Het bureau Strootman Landschapsarchitecten is door de gemeente Arnhem gevraagd om een nieuwe beheer- en ontwikkelvisie voor de parken Sonsbeek, Zijpendaal en Gulden Bodem op te stellen. Om inwoners en andere belangstellenden te betrekken bij het opstellen van deze visie, is gekozen om hen te raadplegen. Dit is één van de vier participatievormen, waarmee de gemeente Arnhem werkt. Raadplegen houdt in dat inwoners en andere belangstellenden hun mening en/of reactie kunnen geven op een voorstel. Deze meningen/reacties worden zorgvuldig bekeken. Uiteindelijk licht het bureau Strootman Landschapsarchitecten toe welke opmerkingen zijn overgenomen en waarom andere opmerkingen niet zijn overgenomen. Opmerkingen die gemaakt zijn, worden in een verslag verwerkt. Dit verslag wordt opgenomen in de participatieparagraaf van de Collegenota en de Raadsbrief, zodat de opmerkingen/reacties mee kunnen wegen in de oordeelsvorming van het gemeentebestuur.

Voorstellen voor het concept beheervisie/ontwikkelplan Sonsbeek - Zypendaal - Gulden Bodem (Gravinnenbos):

Reactie BKA op conceptvisie parken Sonsbeek, Zijpendaal en Gulden Bodem – april 2022

Opmerkingen van de Vereniging Vrienden van Sonsbeek op h

Een moestuin met een restaurant in het park de Gulden Bodem?

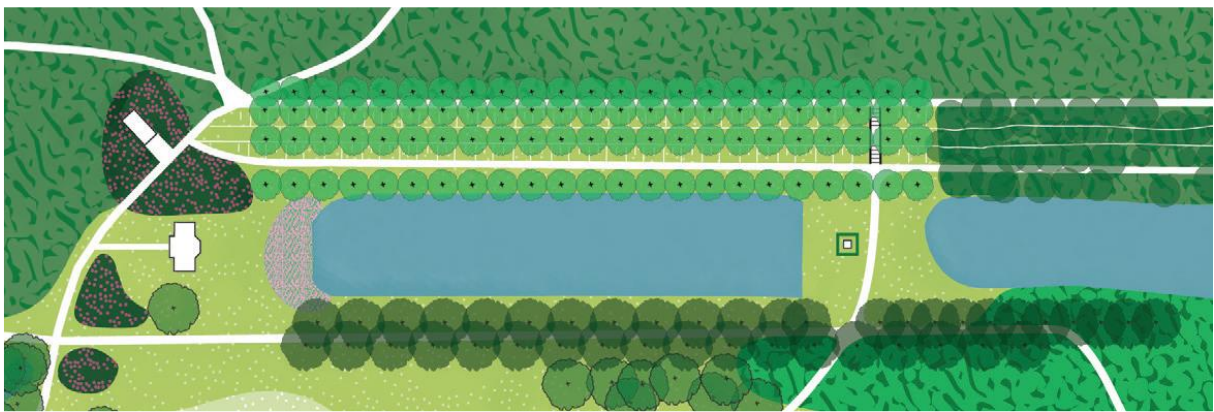
De gemeente stelt eveneens voor om de oude moestuinen op de locatie van het Gulden Bodem park weer terug te brengen of herkenbaar te maken. Ze denken hierbij aan moestuinen die door bewoners onderhouden moeten worden of een speeltuin.² Tevens werd in de presentatie voorgesteld een restaurant of horeca voorziening hier te vestigen. Dit zou goed zijn om de bezoekersdruk op Sonsbeek te verminderen. De analyse ontbreekt hoe de gemeente tot deze stelling is gekomen. Het parkgebied van de Gulden Bodem wordt door jong en oud bezocht. Er is geen onderbouwing dat een horecagelegenheid in het park Gulden Bodem tot een afname van de bezoekersaantallen in Sonsbeek zal leiden. **Er zijn wel grote nadelen:** een restaurant/horecagelegenheid moet bevoorraad worden (autoverkeer en los- en parkeerruimte) en het zal ook na zonsondergang regelmatig open moeten zijn om de exploitatie van het restaurant rond te krijgen. Er is geen onderbouwing van de noodzaak en de haalbaarheid van het planidee. In plaats van het creëren van een moestuin met een restaurant kan men beter het bos beschermen en verbeteren. En struiken en bloemen voor bijen en insecten laten groeien, Waarom moet er **geïnvesteed** worden voor een voorziening gericht op consumeren? Zijn er soms te weinig horeca en restaurant voorzieningen in de stad?

7. Weer nieuwe terrassen aanbrengen in Zypendaal met versterkte taluds?

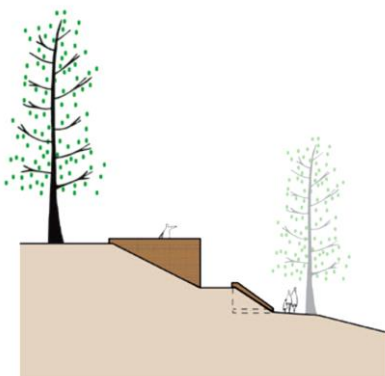
Voorgesteld wordt in het concept-ontwikkelpun om het noordelijke deel van de taluds te herstellen met paden (half verharding) en versterkte taluds met grasvegetatie. Hiervoor zullen ca. 60 grote bomen gekapt moeten worden. De vernieuwing en het beheer hiervan worden vrij kostbaar. De gronddruk zal eveneens werkzaam blijven, waardoor na verloop van een aantal jaren groot onderhoud noodzakelijk zal zijn. Kortom de oude kwetsbare terrassen kunnen o.i. beter in **samenwerking** met de werkzame krachten op de locatie

In de analyse wordt gesteld dat de geplante beukenbomen de voornaamste oorzaak zouden zijn dat de taluds geërodeerd zijn. Echter deze taluds met beukenbomen zijn in de periode 1740 en 1810 in fasen aangelegd. Kortom de **taluds zijn meer dan 200 jaar oud**. Groot onderhoud is er aan deze taluds zover wij weten sinds WO II niet verricht, met name omdat de onderhoud- en beheerbudgetten voor de parken en bossen zeer laag zijn. Kortom de lanen en taluds met beukenbomen zijn eigenlijk heel lang redelijk goed gebleven. In de opties voor de aanpak **ontbreekt een scenario met geleidelijke verbetering van de lanen** met aanplant van loofbomen in de grote opengevallen gaten van de lanen. Graag willen we de opdrachtgever vragen om dit scenario te onderzoeken en uit te werken, voordat een keuze wordt gemaakt. De nu voorgestelde aanpak betekent
